**Zeitschrift:** Schweizerische Bauzeitung  
**Herausgeber:** Verlags-AG der akademischen technischen Vereine  
**Band:** 121/122 (1943)  
**Heft:** 23

### Wettbewerb Dorfkerngestaltung Riehen bei Basel

### Aus dem Bericht des Preisgerichts

1. Preis. Erdgeschoss-Grundriss von Gasthof und Saalbau. — Masstab 1 : 700

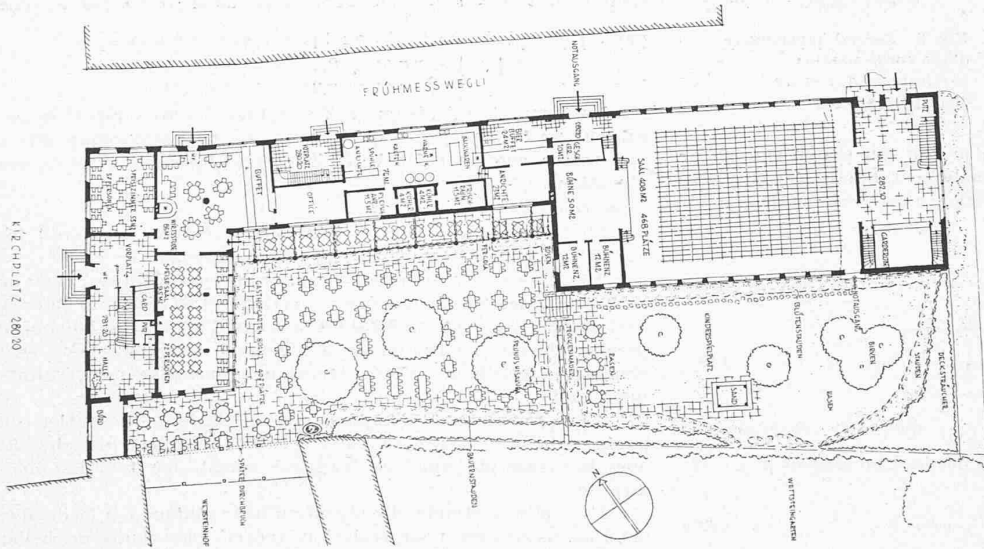
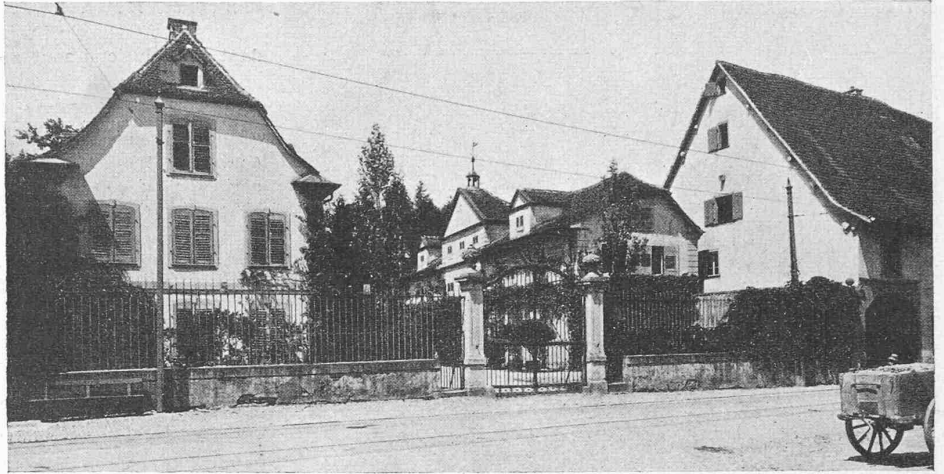
Die Grundrisse von Gasthof und Saalbau sind räumlich reizvoll entwickelt. Ein Mangel ist die fehlende Publikumsverbindung zwischen Saal und Gasthof. Der Serviergang zwischen Saalbau und Küche ist etwas zu eng. An Stelle des Verbindungsbaus zum Wettsteinhaus wäre ein direkter Zugang zum Wirtschaftsgarten geeigneter. Durch den Verzicht auf das Kirchgässli als Durchgang erhält die Gartenwirtschaft eine geschützte Lage mit Blick auf den prächtigen Baumbestand der

Das Preisgericht empfiehlt der ausschreibenden Behörde, dem Verfasser des 1. Preises die weitere Ausarbeitung des Projektes zu übertragen, wobei die nachfolgenden Bemerkungen zu berücksichtigen sind: Durch eine lockere Gliederung der Verbindung Gasthaus und Saalbau und durch ein sorgfältiges Studium des Anschlusses an das Wettsteinhaus kann die Gebäudegruppe an der Baselstrasse verbessert werden. Ebenso wäre für den Dorfplatz eine kleine Verschiebung des Polizeigebäudes an der Schmiedgasse nach Nordwesten von Vorteil.

1. Preis. Bebauungsplan des Dorfkerns Riehen, Masstab 1 : 2500

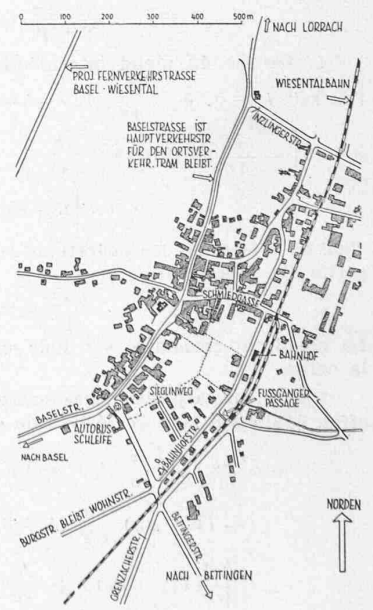
**Entwurf Nr. 12.** Die Erschliessung des Gesamtgeländes ist richtig angepackt, jedoch besonders im südlichen Teil zu wenig durchgearbeitet. Der Dorfplatz auf dem Hofareal der alten Taubstummenanstalt ist gut bemessen und kann bei noch besserer Durchbildung leicht in seiner Wirkung gesteigert werden. Die

Gebäudegruppe mit Polizeigebäude und Bankfiliale ist richtig an die bestehende Bebauung der Schmiedgasse angeschlossen. Erwünscht wäre eine bessere Abschirmung gegen die unschönen Hinterfassaden an der Schmiedgasse. Die gut ausgewogene Gebäudegruppe Saalbau-Gasthof, die sich besonders in der Höhenentwicklung harmonisch einfügt, steigert den räumlich schönen Charakter des Dorfplatzes. Der Vorschlag für die Gestaltung des Kirchvorplatzes ist aner kennenswert, müsste aber ergänzt werden durch Auffahrten zum Portal.

Erdgeschoss-Grundriss von Wirtschaft und Bank (links) mit Saalbau (rechts). Masstab 1 : 700

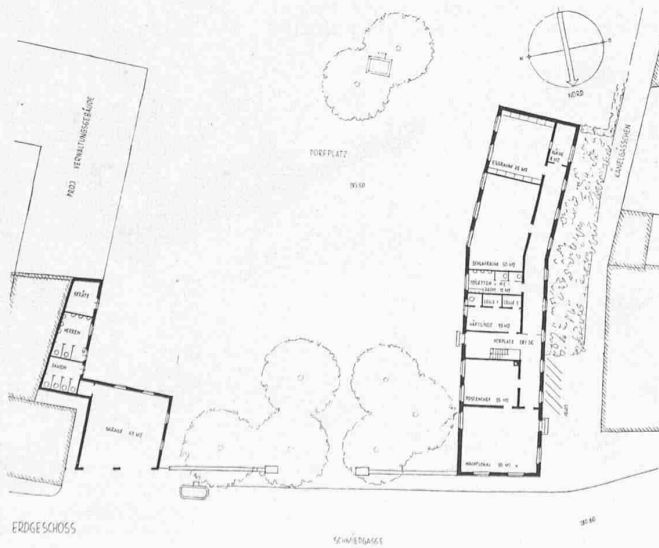
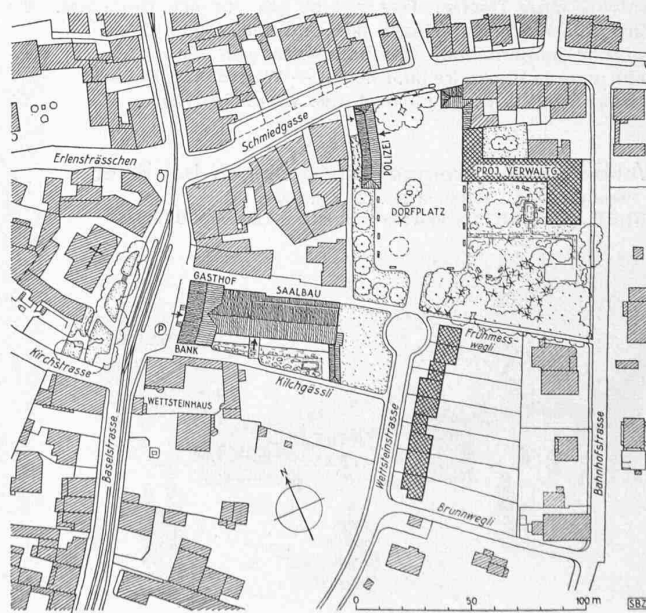
Entwurf Nr. 19. Die Gesamtdisposition ist grundsätzlich richtig. Die Verkehrsverhältnisse sind nicht genügend überlegt. Der etwas zu grosse Dorfplatz ist räumlich nicht fertig gestaltet, obschon er in gutem Zusammenhang mit dem Park steht. Der Vorschlag für die Lage des Polizeigebäudes, der Bankfiliale und des Verwaltungsgebäudes ist sehr zu begrüssen. Er könnte durch eine Verschiebung des Verwaltungsgebäudes gegen Westen noch verbessert werden (ohne Flügel an der Bahnhofstrasse). Die zu gleichartige Ausbildung von Kilchgässli und Frühmesswegli ist nicht befriedigend. Nachteilig ist die Verkuppelung der Vorräume des Saalbaus mit dem Gasthofbetrieb (Garderobe und W. C.). Nicht gelöst ist der Eingang zum Saalbau. Die zu langgezogene Gartenwirtschaft ist zu weit vom Gasthof abgelegen und für den Betrieb ungünstig. Die Lage der Bankfiliale im Gasthof ist abzulehnen. Die erwähnten Grundrissmängel lassen sich jedoch verhältnismässig leicht verbessern. Die architektonische Haltung ist ausgezeichnet, besonders ist die gute Einfügung der Fassade an der Baselstrasse in das Dorfbild hervorzuheben. Kubikinhalte 14116 m<sup>3</sup>.

3. Preis (2400 Fr.). Entwurf Nr. 2. Verfasser ERNST PLATTNER und HANS STÖCKLI, Bauzeichner

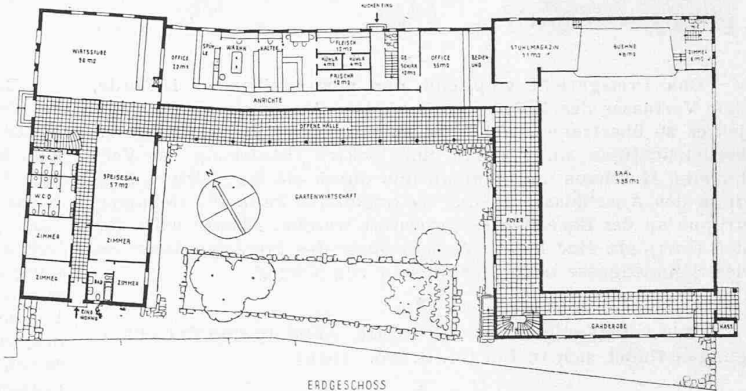
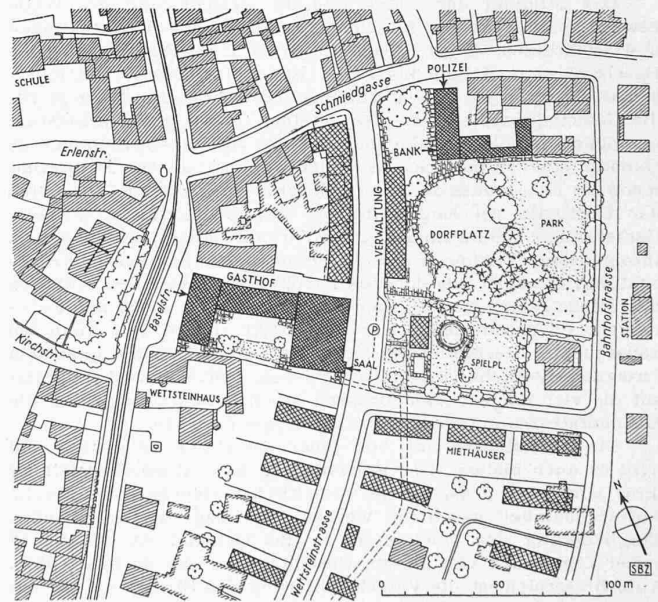
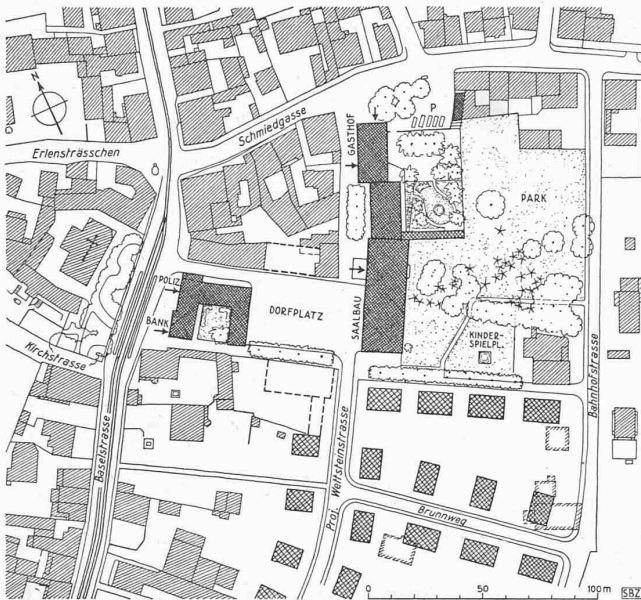
Entwurf Nr. 2. Die Erschliessung des Dorfareals ist im allgemeinen richtig gelöst. Nicht erwünscht ist die direkte Durchführung der mittleren Wohnstrasse bis zur Schmiedgasse. Der Park ist unter Einbezug des Dorfplatzes als zusammenhängende Grünfläche erhalten. Die Situierung der Bauten ist grundsätzlich richtig. Die Parkierungsmöglichkeiten sind ungenügend. Der Eingang zum Saalbau liegt nicht am richtigen Ort und entspricht nicht den Anforderungen; eine Verlegung an die nordöstliche Ecke wäre wünschenswert. Die Grundrisse des Gasthofs sind gut. Reizvoll ist die offene Vorhalle als Verbindung von Gasthof und Saalfoyer. Zu bemängeln ist die Lage der Abtritte neben dem Gasthofeingang an der Strassenseite. Unzweckmässig ist die Lage der Bankfiliale im 1. Stock. Die architektonischen Mittel sind bescheiden, aber etwas trocken. Kubikinhalte 15084 m<sup>3</sup>.

4. Preis (1700 Fr.). Entwurf Nr. 16. Verfasser Arch. FRITZ WEISS  
Bebauungsplan 1 : 3000 und Perspektiven

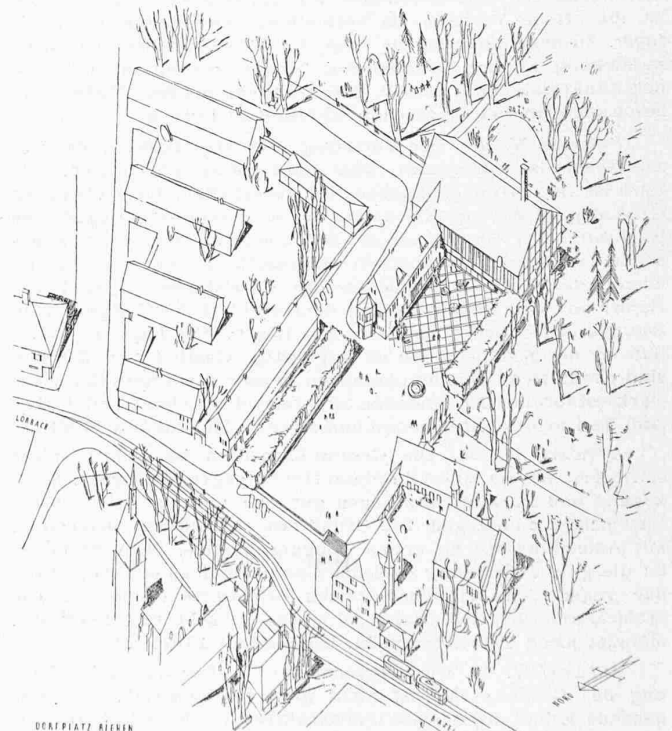
Entwurf Nr. 16. Der Vorschlag zur Erschliessung des Gesamtareals ist konsequent, aber teilweise zu schematisch. Der Park ist als zusammenhängende Fläche erhalten, durch die neuen Gebäudegruppen vom Kirchplatz her aber total abgeriegelt. Die Rückseiten der Häuser an der Schmiedgasse sind nicht abgedeckt. Der Dorfplatz zwischen der masstäblich gut ins Dorfbild eingefügten Gebäudegruppe an der Baselstrasse (Polizei und Bank) und dem Saalbau ist gut dimensioniert. Der Eingang zum Saalbau sollte direkt am Dorfplatz liegen. Die Lage des Gasthofs an der Schmiedgasse ist ungünstig. Gasthof und Saalbau sind etwas zu aufwendig und haben zu sehr den Charakter eines Parkrestaurant. Die Fassaden sind reizvoll durchgearbeitet, aber zum Teil in den Einzelheiten unmotiviert. Kubikinhalte 16261 m<sup>3</sup>.

Für 1100 Fr. angekaufter Entwurf Nr. 40.

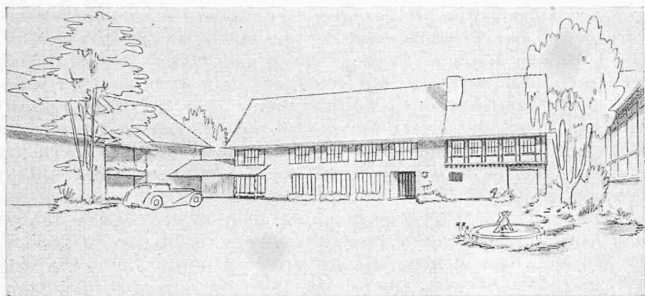
Entwurf Nr. 40. Die vorgeschlagene Aufteilung und Bebauung des Gesamtareals ist nicht ganz einleuchtend; die weitgehende Erhaltung des Gartencharakters durch die lockere Einfügung der Bauten ist jedoch anerkennenswert. Der Verfasser versucht alle verlangten Gebäude um einen erweiterten Dorf-

platz zu gruppieren. Dies führt zu einer räumlichen Uebersteigerung des Dorfplatzes; der heutige Dorfcharakter wird formalen Absichten geopfert. Der etwas starre Bebauungsvorschlag an der Schmiedgasse ist konsequent, aber für die zu erwartende Entwicklung von Riehen nicht notwendig. Die Grundrisslösung mit der Winkelstellung um die Gartenwirtschaftsterrasse ist reizvoll und ermöglicht eine rationelle Bewirtschaftung. Die Lage des grossen Saales im 1. Stock ist hier nicht motiviert. Die masstäblich sorgfältig durchgeführte Architektur streift den Ausstellungsscharakter. Kubikinhalte 13159 m<sup>3</sup>.

Für 1100 Fr. angekaufter Entwurf Nr. 26.  
Verfasser Arch. ARNOLD GFELLER

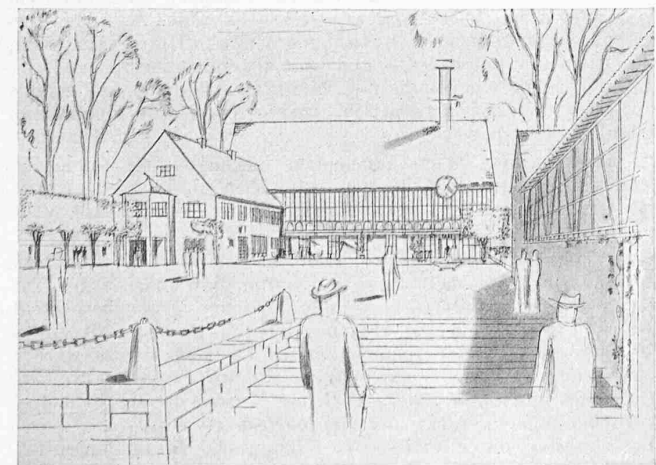
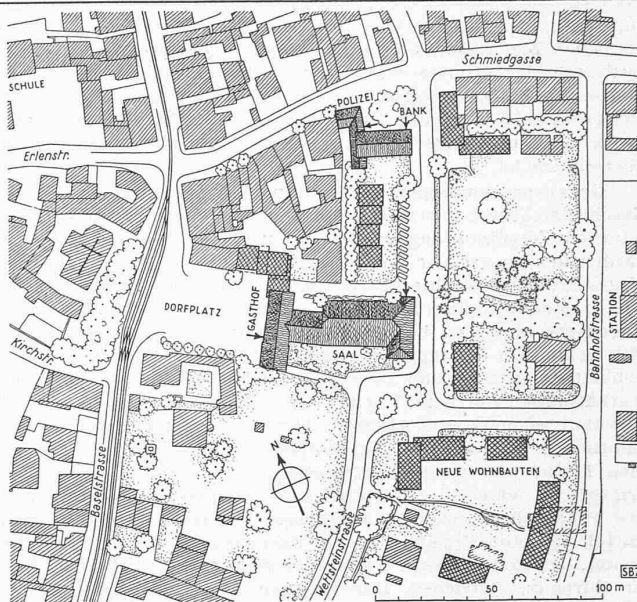
Entwurf Nr. 26. Die Gesamtdisposition ist richtig, nicht erwünscht ist die zu breite Platzöffnung gegen die Kirche. Saalzugang und Parkplatz liegen gut. Der Park ist schön in die Gesamtlage einbezogen. Die Grundrisse sind richtig ausgebildet mit Ausnahme der zu engen Eingangspartien. Hervorzuheben ist die gute Verbindung zwischen Gasthofräumen und Saal durch das gegen den Wirtschaftsgarten orientierte Saalfoyer. Die architektonische Gestaltung ist etwas gesucht und trifft den einheimischen Charakter nicht. Kubikinhalte 13925 m<sup>3</sup>.
